РАССЕКATEЛИ
Конструкция и размеры
 Spreaders.
 Construction and dimensions

ГОСТ
20930-75

Изменение № 1 ГОСТ 20930—75 Рассекатели. Конструкция и размеры
Постановлением Государственного комитета СССР по стандартам от 06.04.81
№ 1790 срок введения установлен

Изменение № 2 ГОСТ 20930—75 Рассекатели. Конструкция и размеры
Постановлением Государственного комитета СССР по стандартам от 18.12.84
№ 4550 срок введения установлен

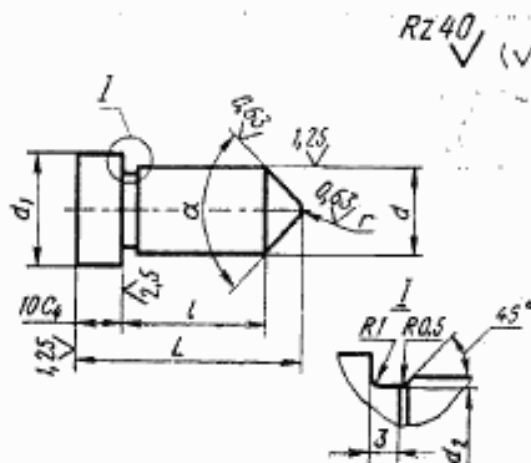
Пункт 2. Чертеж. Заменить обозначение: C_4 на $h11$.
Пункт 2. Таблица. Заменить обозначение: C на $h6$.
Приложение. Заменить обозначения: A_7 на $H14$, A на $H7$, A_4 на $H11$.

Пункт 2. Чертеж. Заменить обозначение: $Rz40$ на 6.3 :

Пример применения рассекателя
в сменной пресс-форме

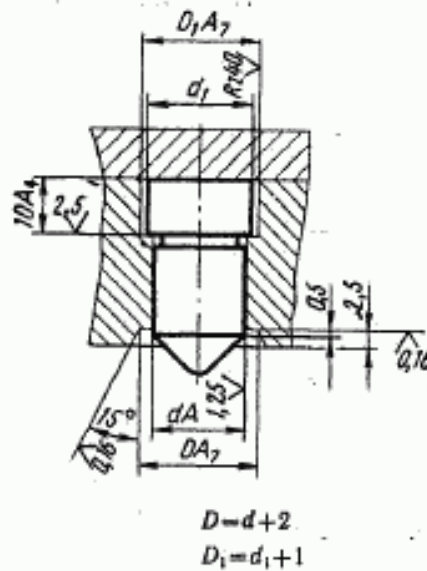
Приложение. Чертеж. Заменить обозначение: $Rz40$ на 6.3 :
